報告書番号：PCN#20090506000

2009 年 6 月 18 日

日本テキサス・インスツルメンツ株式会社  
営業・技術本部 カスタムドキュメント  
マネージャ 牧 達郎 (牧)TI-Taiwan製造 14/16 ピンPW/PWPパッケージ製品 キャリアテープ変更のご案内

図1 現行キャリアテープ外形寸法図(部材型番：4136158-0064)

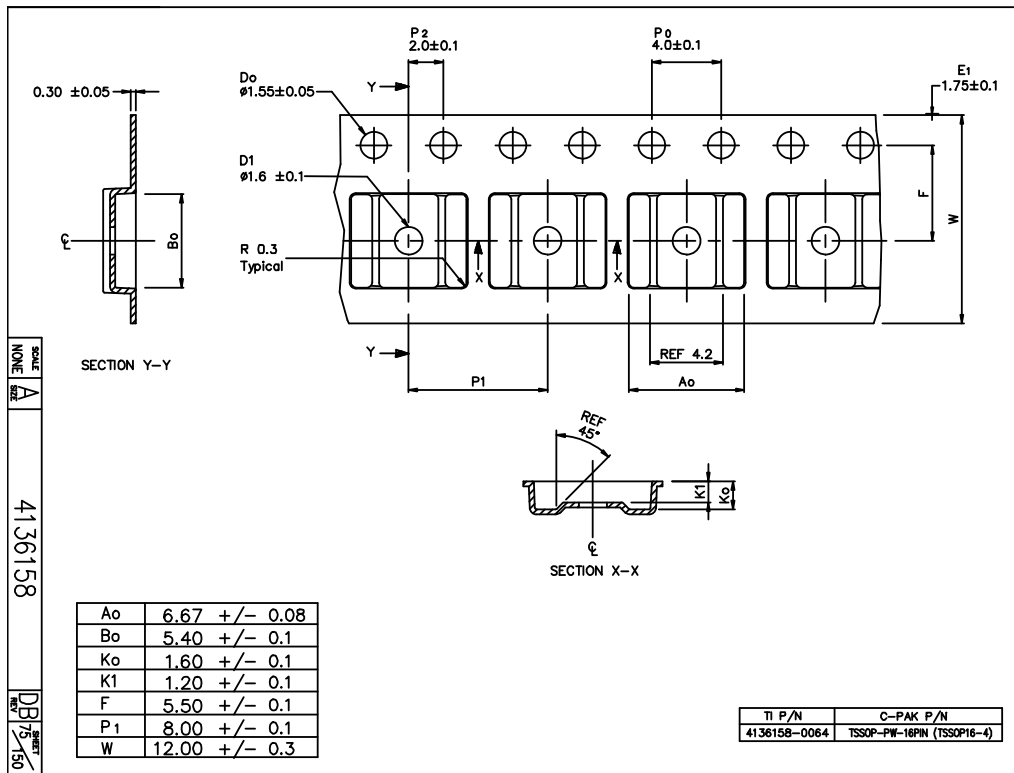
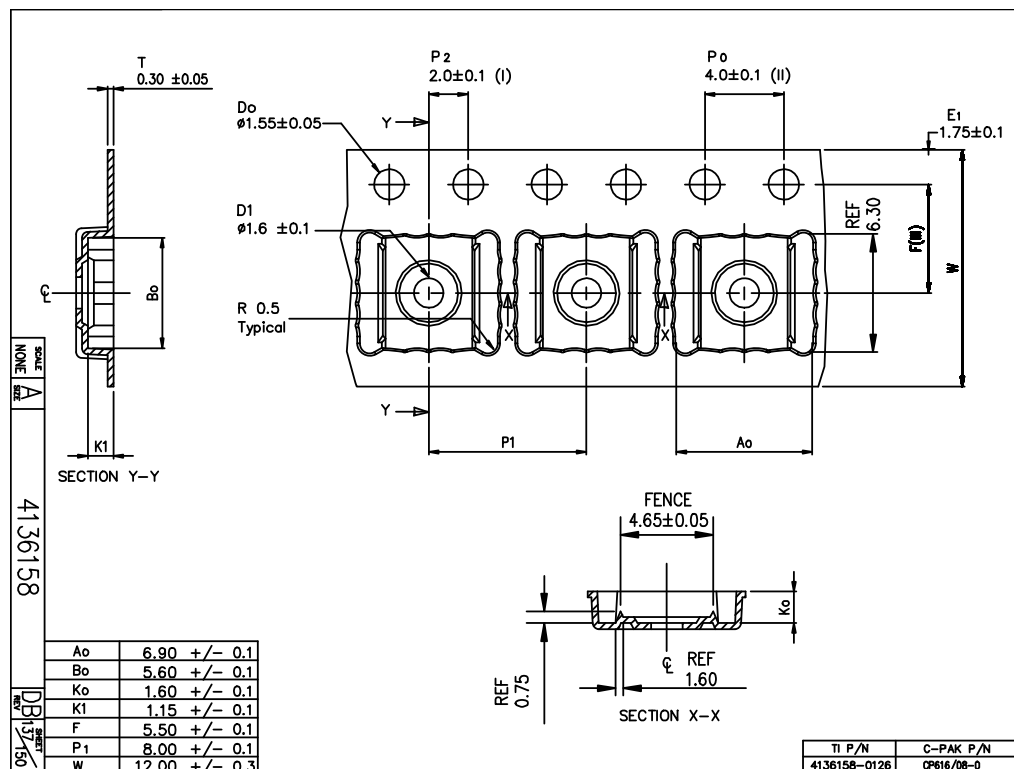
TI-Taiwan(台湾)サイト製造 14/16ピンPW/PWPパッケージ製品について、輸送及び取り扱い時の製品端子保護性向上の為に、キャリアテープ(部材型番：4136158-0126)に変更し認定しました。尚、今回の変更で、製品についての互換性(寸法/公差)、外観、動作特性、品質、信頼性への影響はありません。

理由：テープポケット形状改善による輸送及び取り扱い時の製品端子保護性向上の為

詳細：今回の変更に伴い、下図のようにキャリアテープが変更されます。

図2 変更後キャリアテープ外形寸法図(部材型番：4136158-0126)
